<input type="checkbox"/> Produkt Abkündigungen PDN - Product discontinuation notification <input checked="" type="checkbox"/> Produktänderungen PCN - Product change notification <input type="checkbox"/> Mitteilung zu Fehlern/ Abweichungen des gelieferten Produkts - Errata sheet	
Datum - date/ Ersteller - Issued/ *Nr.: - No.: 19.04.2016 / B. Wittek, S. Post / PCN160412  *Nummer wird intern vergeben - Number is assigned internally	Artikelnummer - Article number: Kunststoffhauben / <i>Plastic Hoods</i> : FKH2 FKH2A FKH2A-5245 FKH2AE FKH2A-K726 FKH2A-K935 FKH2E FKH2-K935
Datenblatt/ Zeichnung - Data sheet reference: auf Anfrage / <i>on request</i>	Kundenreferenz - Customer reference: auf Anfrage / <i>on request</i>

Produktmitteilungen an Kunden  
Customers product notification

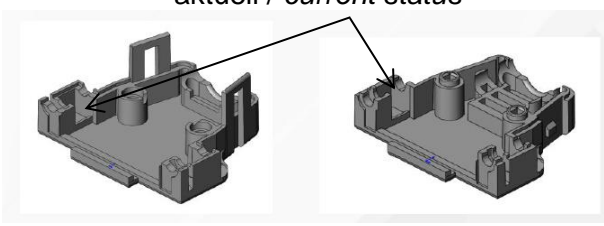
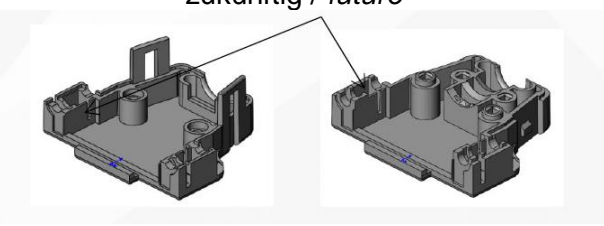
**Beschreibung - Description:**  
 Optimierung der FKH2-Hauben für die Verwendung der Einlegeklötzchen (Änderung der Kammergeometrie), die bei Benutzung eines Gleitverriegelungsrahmens statt der Verriegelungsschrauben eingesetzt werden./  
*Optimization of FKH2-hoods for the application of threaded block inserts (change of chamber geometry) that are used when using a slide lock frame instead of locking screws.*

**Anlass - Reason:**  
 Verbesserung des Sitzes der Einlegeklötzchen in den Haubenkammern./  
*Optimization of the fit of the threaded block inserts in the hood chambers.*

**Konsequenz - Consequence:**  
 Keine Änderung der technischen Spezifikationen (außer dimensional im Kammerbereich). Keine Änderung der Artikel-Nummern./  
*No change in the technical specifications (except dimensional in the chamber area). No change of article numbers.*
